# Stadt Lauffen a.N.

## Gewässerschau 2024

### Protokoll

**Gewässer:** Schozach, rechts und links der K 2083

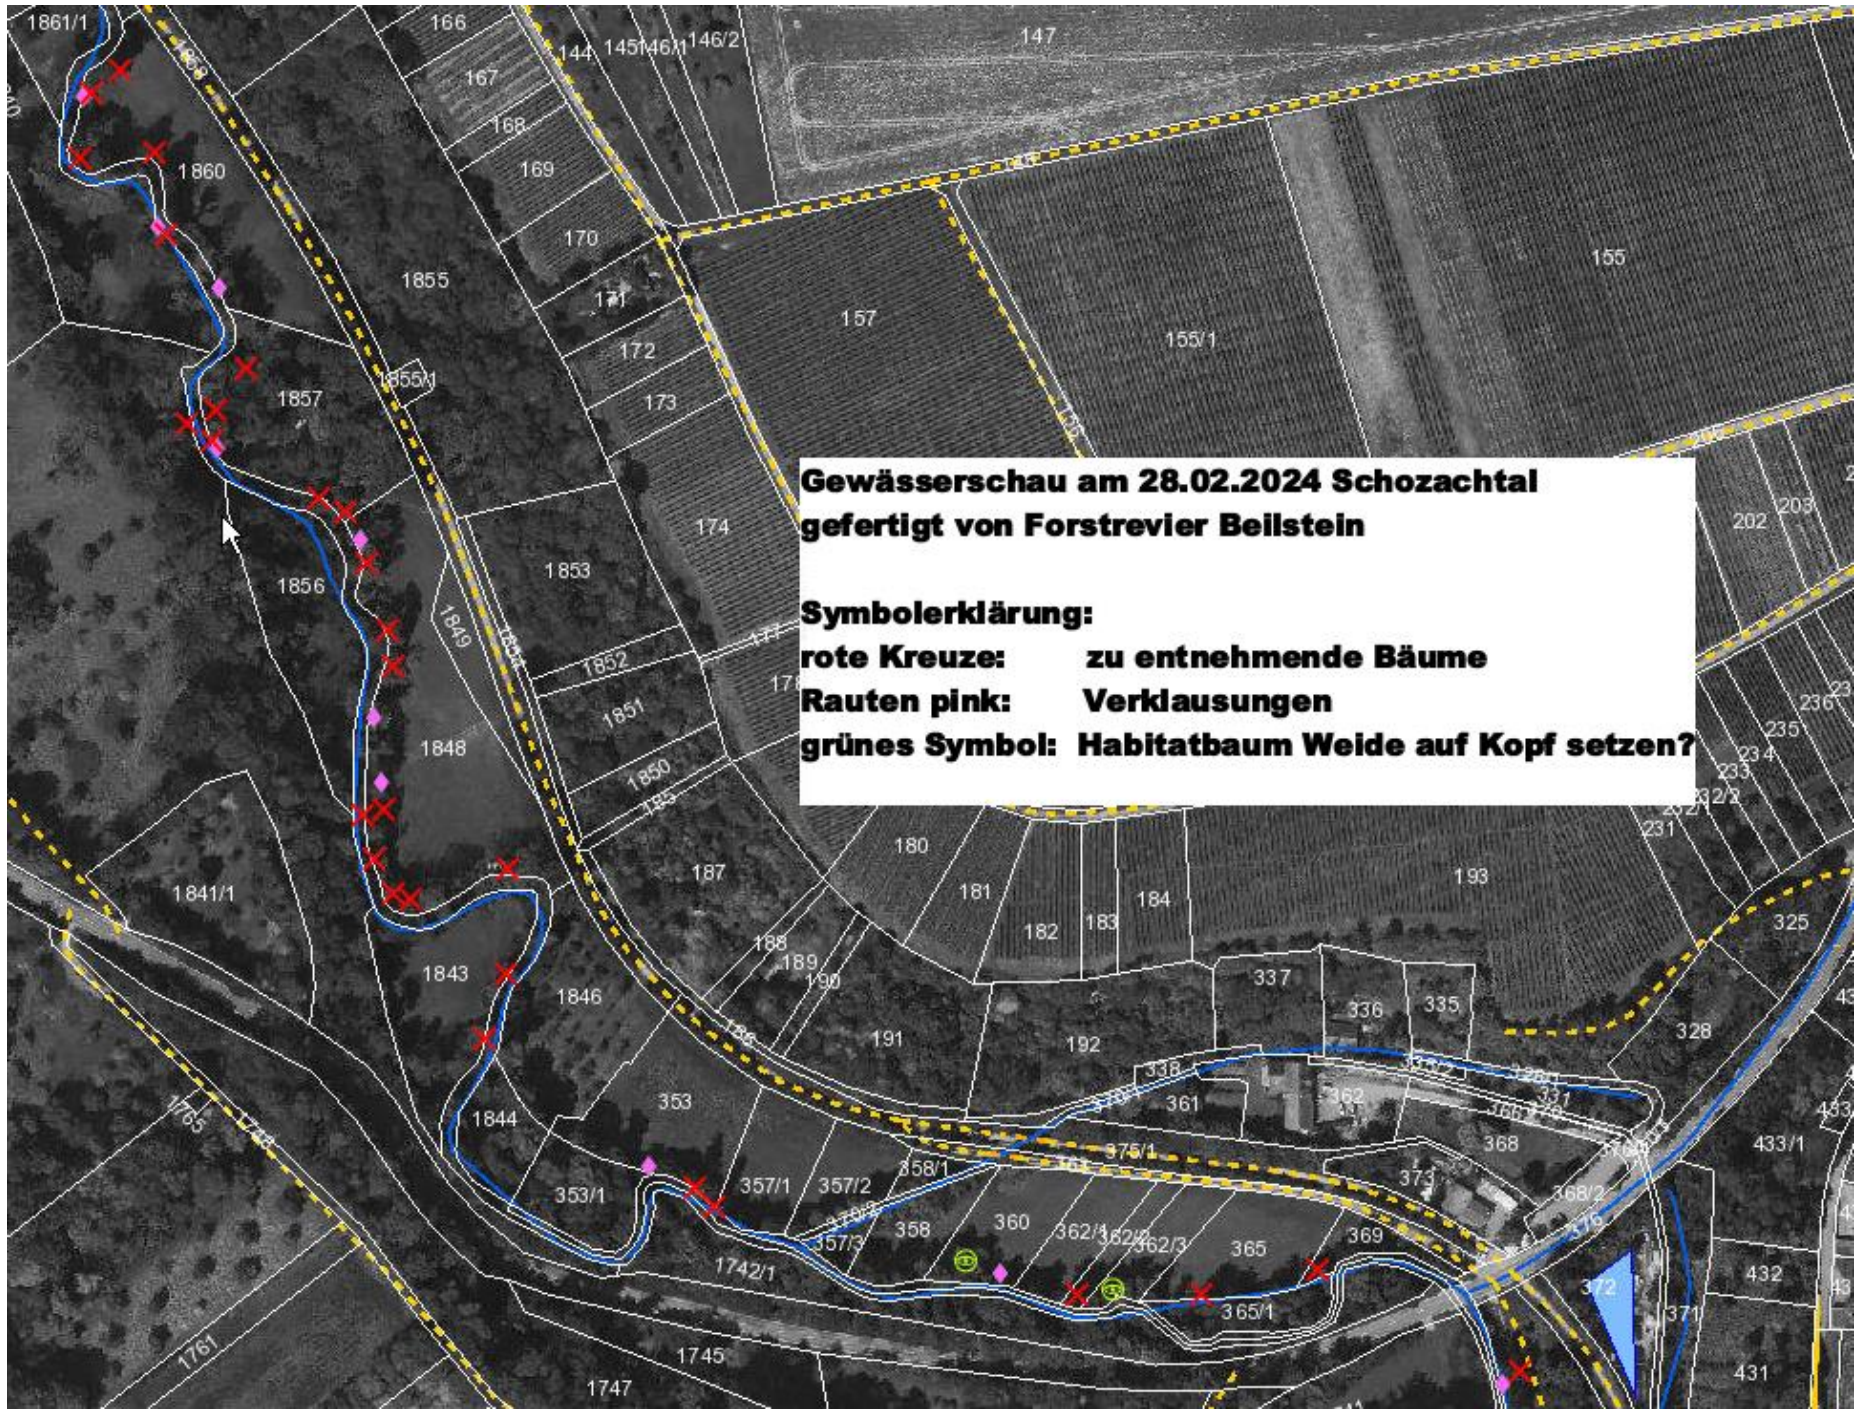
<p><b>36</b></p>	<p>Laut Herr Mann muss der abgesägte Stamm aus der Schozach entfernt werden.</p>	<p>Stamm muss herausgenommen werden.</p>	
<p><b>37</b></p>	<p>Laut Herr Mann kann dieser Stamm bleiben, muss aber beobachtet werden.</p>	<p>Stamm kann bleiben, muss aber beobachtet werden.</p>	
<p><b>38</b></p>	<p>Laut Herr Mann müssen die Stämme entfernt werden.</p>	<p>Stämme müssen herausgenommen werden.</p>	
<p><b>39</b></p>	<p>Laut Herr Mann soll das lose Material herausgezogen werden und die großen Teile kann man liegen lassen.</p>	<p>Loses Material entfernen.</p>

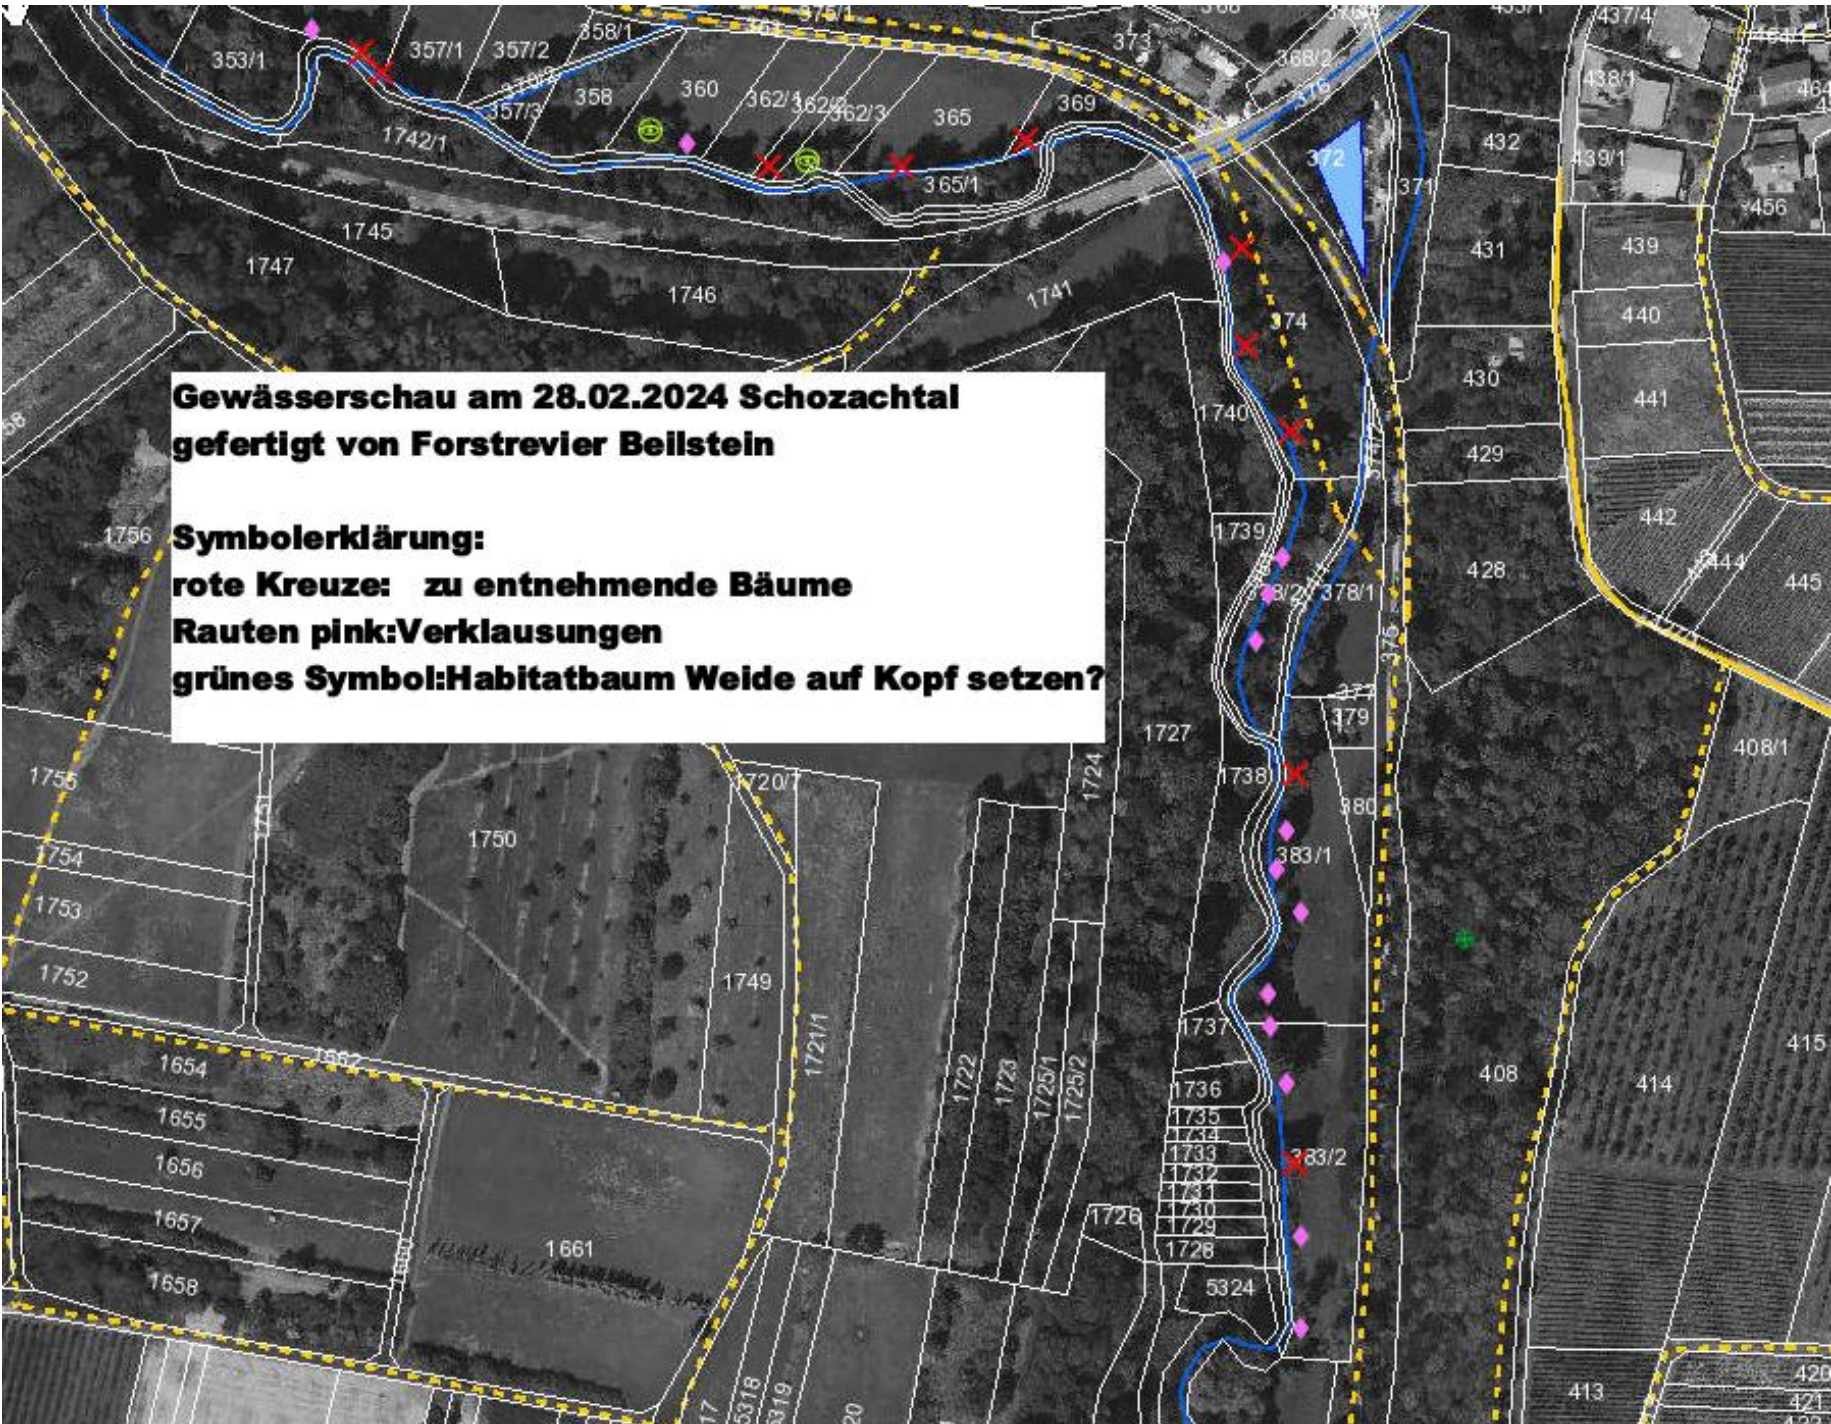
<p><b>40</b></p>	<p>Laut Herr Mann müssen hier 3 Stämme heraus.</p>	<p>Stämme müssen entfernt werden.</p>	
<p><b>41</b></p>	<p>Laut Herr Mann soll man diese Stämme beobachten.</p>	<p>Sache beobachten.</p>
